改善箇所説明図

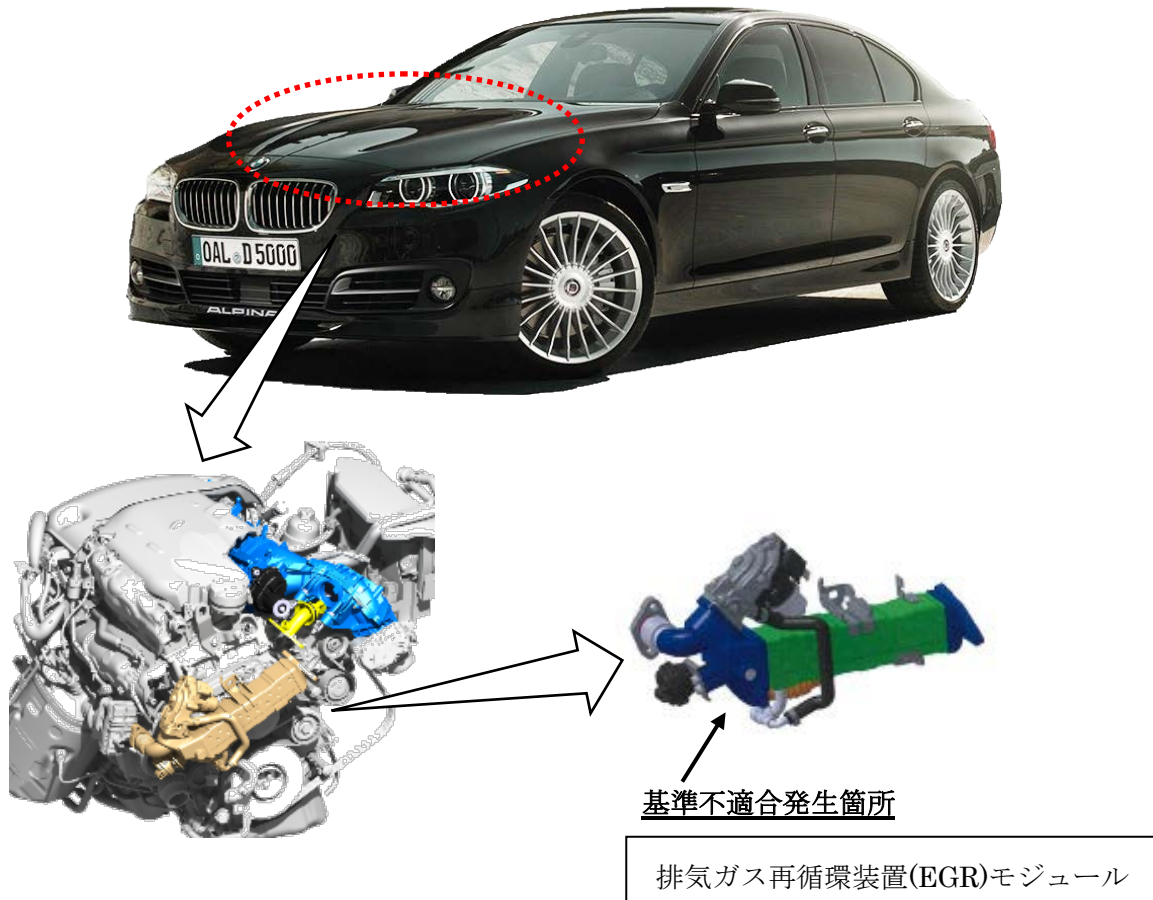
基準不適合の内容

ディーゼルエンジンの排気ガス再循環装置（EGR）モジュールにおいて、耐久性の検討が不十分のため経年変化により冷却水が漏れることがある。その場合、排気ガスに含まれる煤が冷却水と混合して排気ガス再循環装置（EGR）モジュールの内部に堆積し、高温になった堆積物がインテークマニホールドに流入し付着して、インテークマニホールドが溶損する可能性がある。最悪の場合、火災に至るおそれがある。

改善の内容

全車両、排気ガス再循環装置(EGR)モジュールを対策品と交換する。また、インテークマニホールドの状態を確認し、損傷が見られる場合は新品と交換する。

なお、部品の準備に時間を要する事から、部品の準備が整うまでの間、サービス入庫の度に点検を実施し、点検の結果、不具合のない車両については、使用者に対して注意喚起するとともに、対策品の準備ができた段階で再度連絡し、対策品に交換する。

識別：左フロントドアアヒンジ取り付けボルト（下側）の頭に黄色ペンを塗布する。
